## OSSERVAZIONI ALLE VARIANTI AL PR DI LUGANO, SEZ. DI LUGANO E AL PIANO PARTICOLAREGGIATO PP2 “COMPARTO PIAZZA MOLINO NUOVO”

*presentate da Cittadini per il territorio del Luganese e Associazione Traffico e Ambiente*

Foto C. Lepori, 15.1.2025

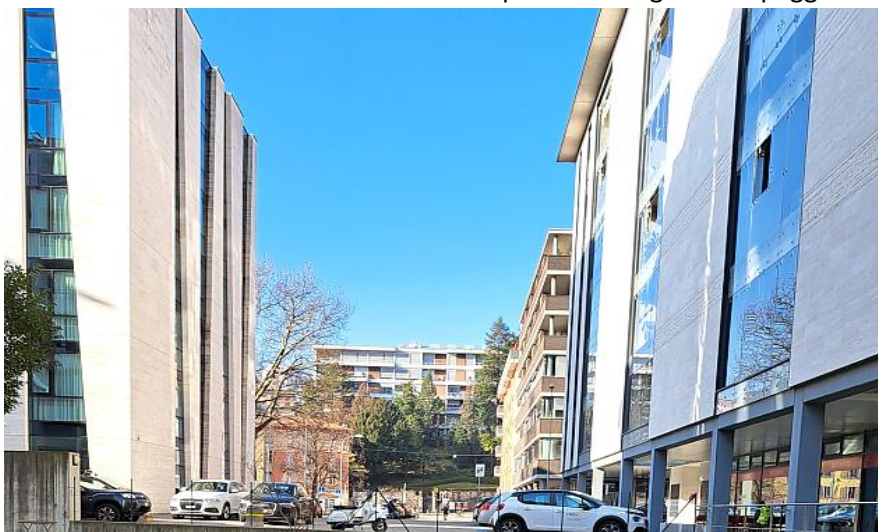
Va pure rilevato come la nuova “via agli Orti”, che dovrebbe collegare via Bagutti con via Simen, indicata come alberata sia nella pianificazione attuale che in quella proposta, sia invece trasformata nell’ennesimo posteggio, come mostra l’immagine a lato.

Foto C. Lepori  
15.1.25  
e  
Google Earth  
16.1.25

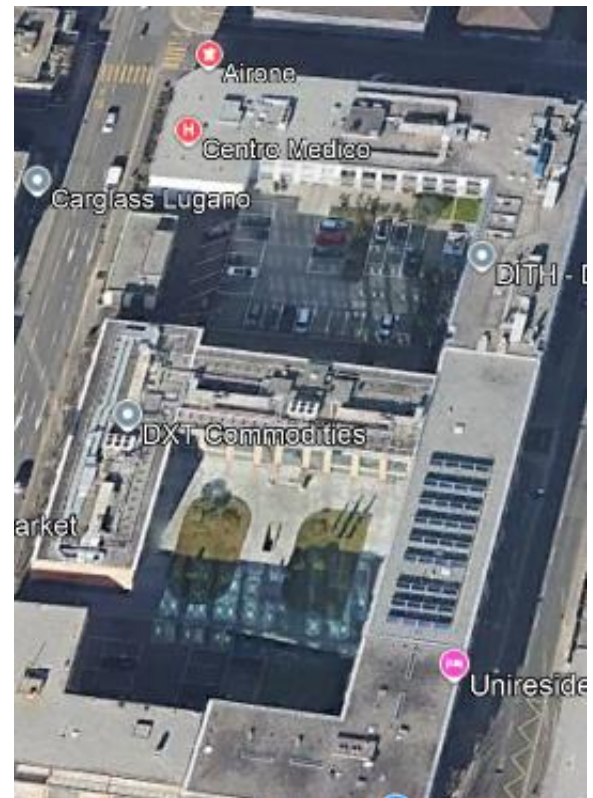
“Le corti sono gli spazi liberi complementari agli spazi costruiti”,  
 “Le corti sono spazi comuni a carattere naturale in cui non saranno ammessi stalli” (p. 7 del rapporto esplicativo). Peccato che le corti già costruite, situate a Nord (non facenti parte di questa modifica di PR ma comunque del piano particolareggiato in vigore) siano utilizzate principalmente come parcheggi, come mostrano le immagini a lato, contraddicendo il senso della pianificazione elaborata dall’arch. Botta. Se già adesso la pianificazione non è rispettata, che garanzie abbiamo che lo sarà in futuro?
